MEMOIRE EN REPONSE AUX OBSERVATIONS A L'ISSUE DE L'ENQUETE PUBLIQUE

PARC EOLIEN DES ESSARDS

COMMUNE DE MARTIZAY ET AZAY-LE-FERRON (36)

03 NOVEMBRE 2023

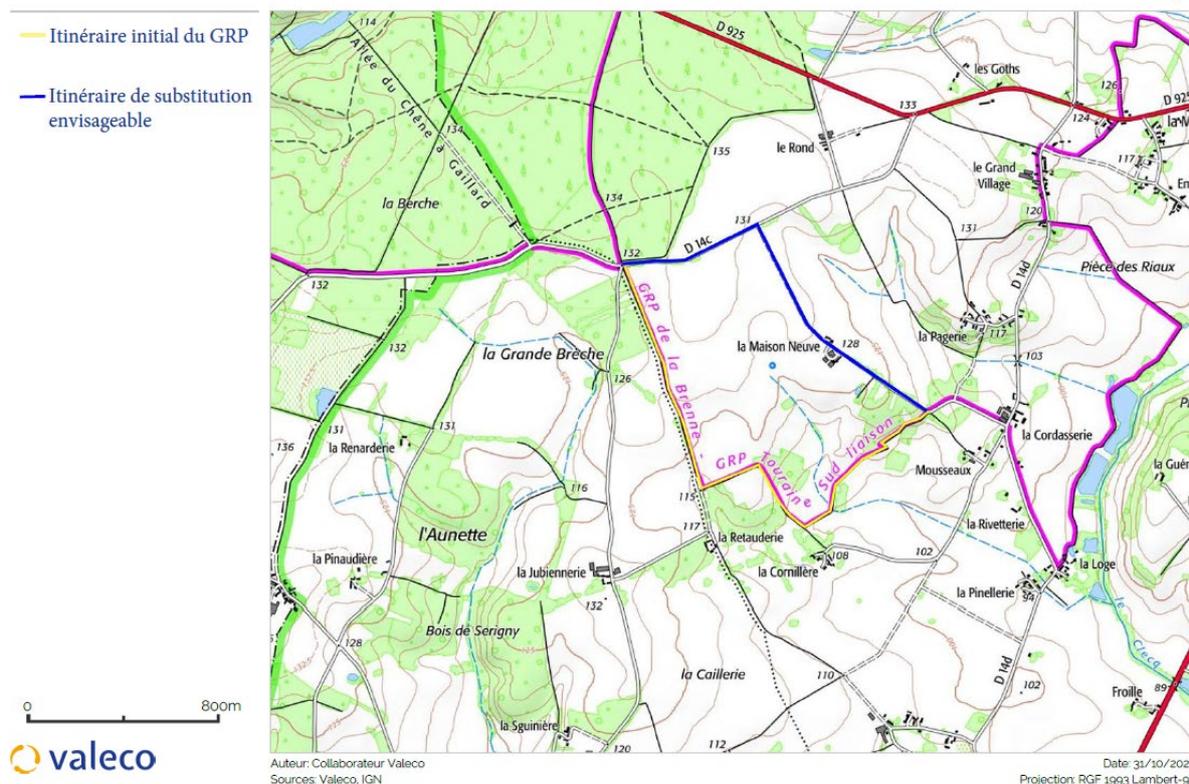
4.4. « Le comité départemental de la randonnée attire l'attention sur le fait que le chemin qui sera utilisé pour la construction et la maintenance de l'éolienne N°2 supporte un itinéraire de grande randonnée. Il s'agit du GR de Pays de la Brenne, le chemin est d'ailleurs inscrit, à ce titre, au plan départemental des itinéraires de promenades et randonnées. Il est par conséquent inaliénable sauf à proposer un itinéraire de substitution. Dans le cas où l'aliénation du chemin continuerait à être envisagée, il faudrait rétablir une continuité du PDIPR, comme le prévoit l'article L36-1 du code de l'environnement. En ce qui concerne les itinéraires de randonnée, le porteur de projet n'a pas répondu au Comité départemental du tourisme, à la fois sur les effets du parc éolien et sur les éventuelles mesures compensatoires à proposer. Pouvez-vous préciser ? »

La société Valeco a pris connaissance de cette contribution du comité départementale de randonnée en cours d'enquête publique, la réponse à cette question est apportée dans le cadre de ce mémoire en réponse conformément au code de l'environnement.

Un chemin rural sera utilisé pour les besoins de la construction et l'exploitation du parc éolien des Essards en cas d'obtention de l'autorisation environnementale. Le GR Pays de la Brenne, d'un tracé de 268 km utilise également ce chemin public, qui sera utilisé pour les besoins du parc éolien sur une longueur maximale de 4km. La cohabitation de ces deux usages se fera donc sur une partie très minime en cas d'autorisation du projet puisque le linéaire utilisé par le parc éolien représente moins de 1.5% de la longueur totale du GRP.

Aussi, il s'agit d'un chemin géré par les communes, qui peuvent donc décider librement de réaliser ou non des travaux sur cette voie. La présence d'un GR ne vient pas poser de contrainte rédhibitoire à la réalisation de travaux, en revanche le comité départemental de randonnée doit être informé et en cas d'impossibilité d'utilisation du chemin un itinéraire de remplacement doit être trouvé.

Illustration 18 : Carte de la localisation du projet éolien des Essards dans la cartographie de la DREAL

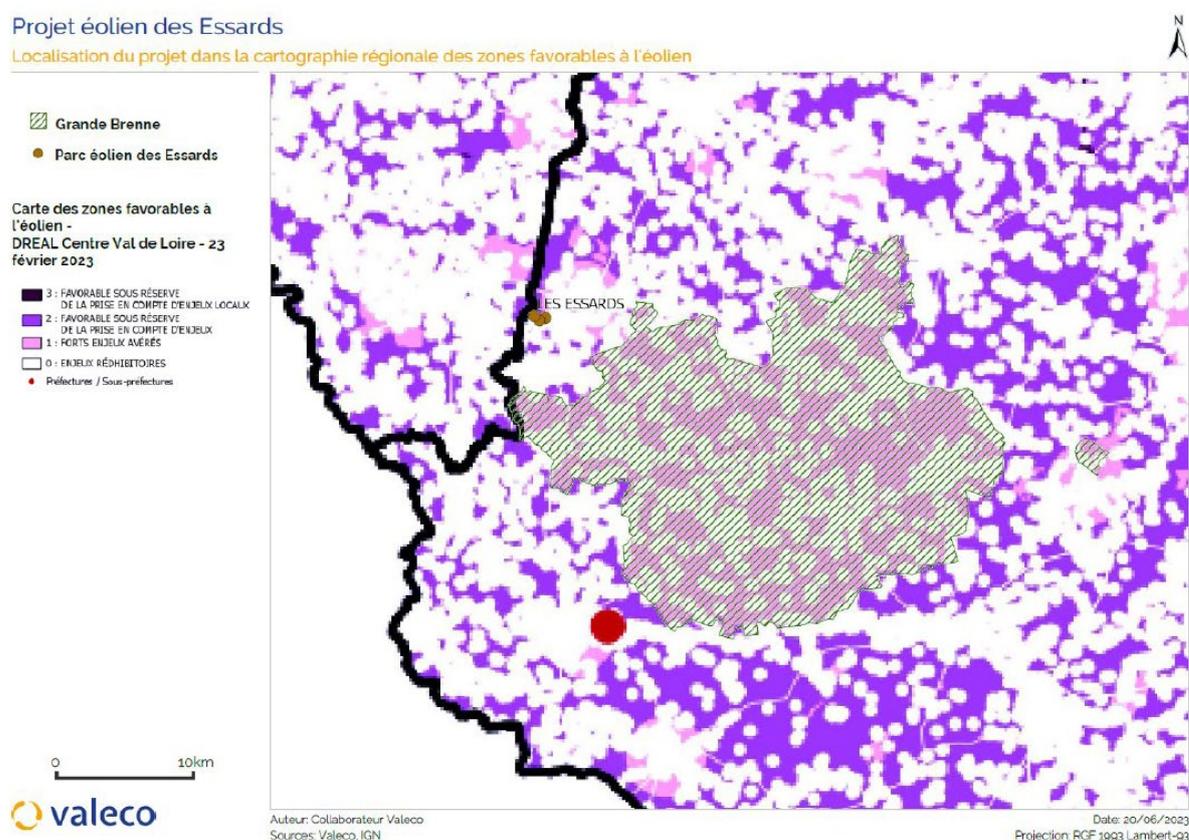
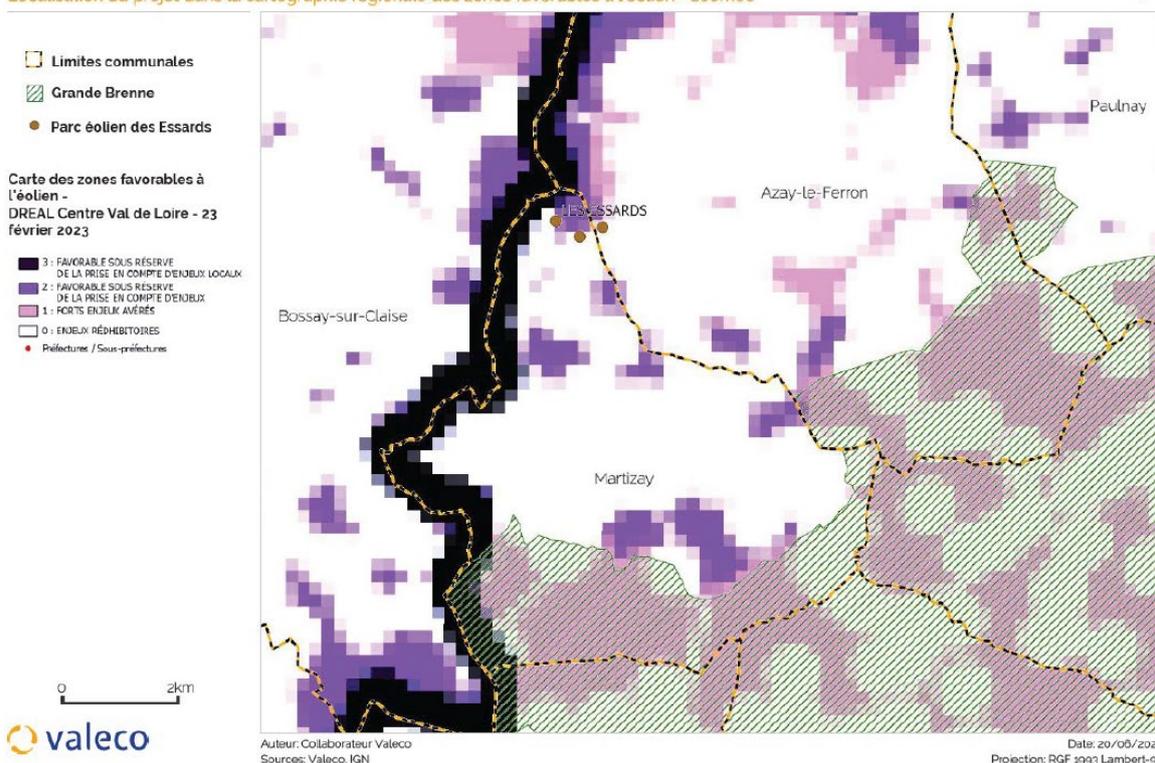
4.5. « La zone d'implantation potentielle se situe en dehors d'une zone favorable au développement de l'énergie éolienne (Schéma Régional Éolien – pièce 3 – page 23). Quelles ont été les motivations du groupe VALECO conduisant à ce choix d'implantation du projet des ESSARDS ? » _____ 64

Le projet éolien des Essards est situé dans un zonage < favorable sous réserve > de la cartographie proposée par la DREAL Centre-Val-de-Loire en application de l'Instruction du Gouvernement du 26 mai 2021 relative à la planification territoriale et l'instruction des projets éoliens :

Bien que réalisée à partir d'une échelle régionale, ce qui ne permet pas une analyse locale des enjeux, cette cartographie permet de contraster l'analyse simple des ZDE et du SRE en considérant une analyse au cas par cas sur la base des expertises conduites sur les zones d'études.

Illustration 23 : Carte de localisation des sondages pédologiques

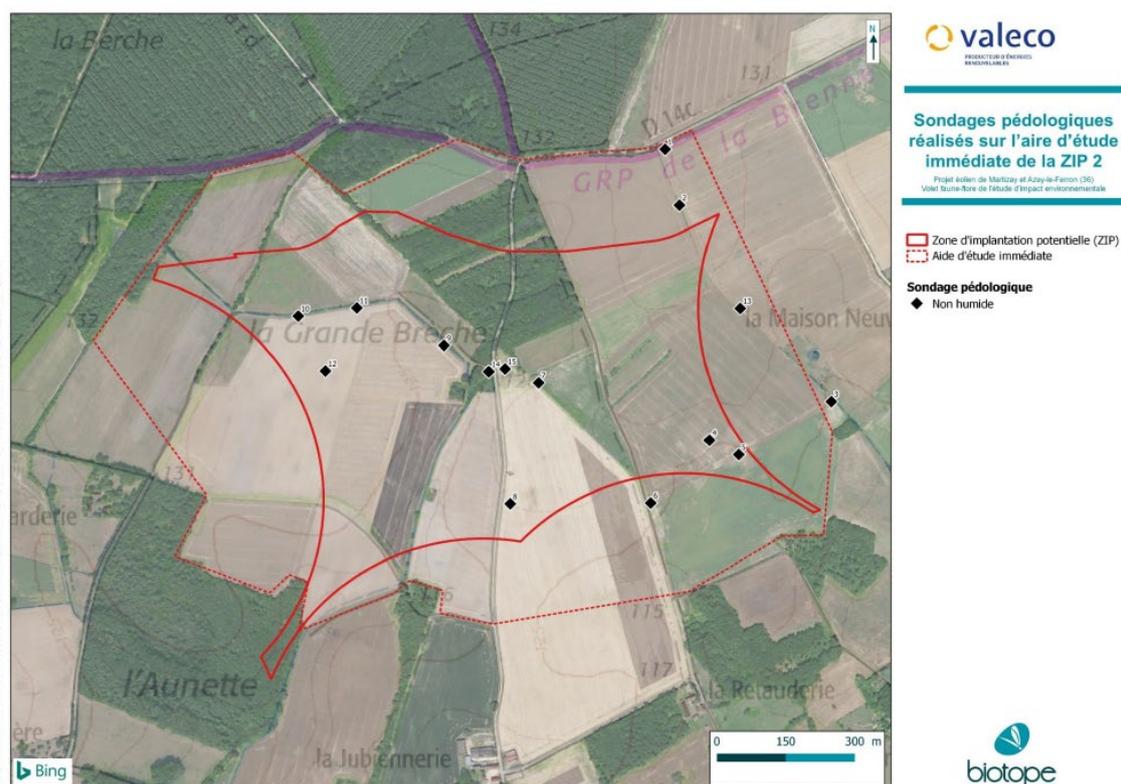
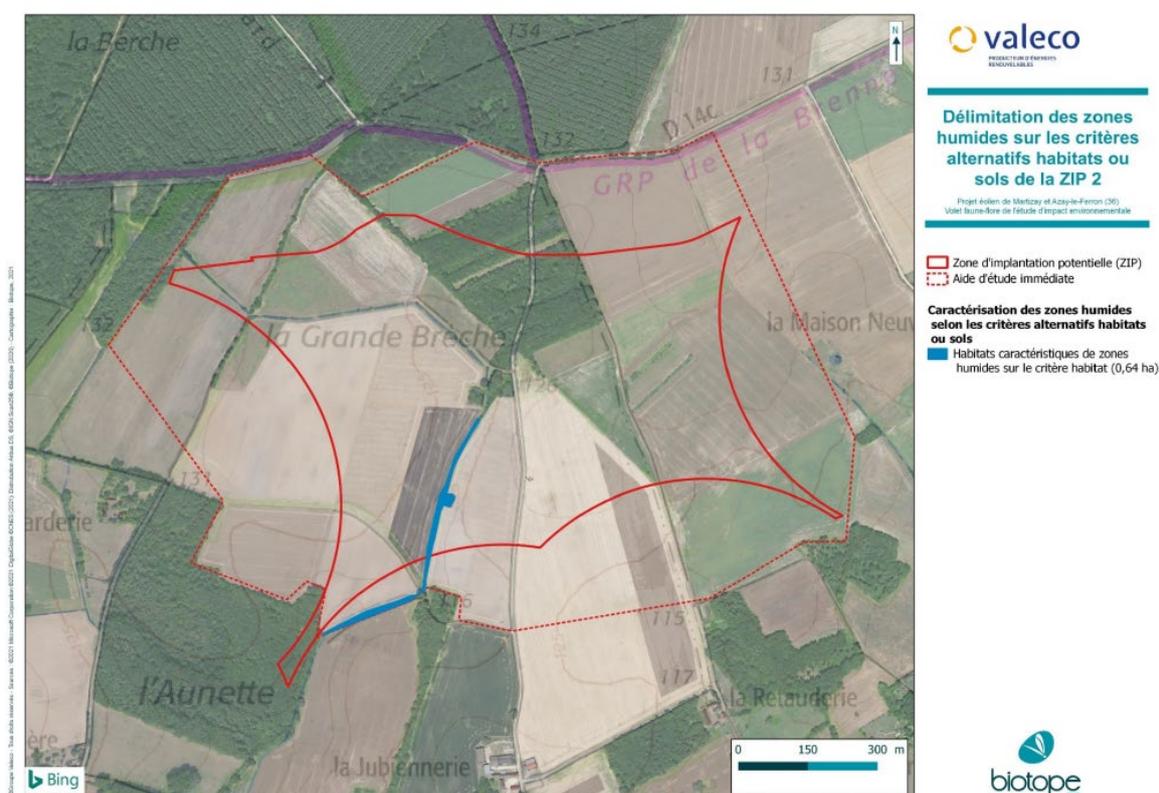
4.13. « Les communes de Martizay et Azay Le Ferron sont en zone RAMSAR. Ces zones humides d'un intérêt international pour la migration des oiseaux d'eau sont difficilement compatibles avec l'éolien. L'implantation d'éoliennes est fortement déconseillée. Cependant, une analyse plus précise des données bibliographiques et de l'habitat, ainsi qu'une étude de terrain pourront affiner les enjeux. L'implantation d'éoliennes dans ces zones devra faire

Plusieurs sondages pédologiques ont été réalisés afin d'étudier la présence des zones humides à l'emplacement des aménagements du projet :

Certains habitats ont été qualifiés d'humides sur la base de critère « sol », toutefois, aucun aménagement est prévu sur ce milieu :

L'analyse de la présence potentielle de zones humides fait l'objet d'une méthodologie précise cadrée par les services de l'Etat. En l'absence d'impact sur une zone humide, aucune mesure de réduction, compensation ou accompagnement est nécessaire.
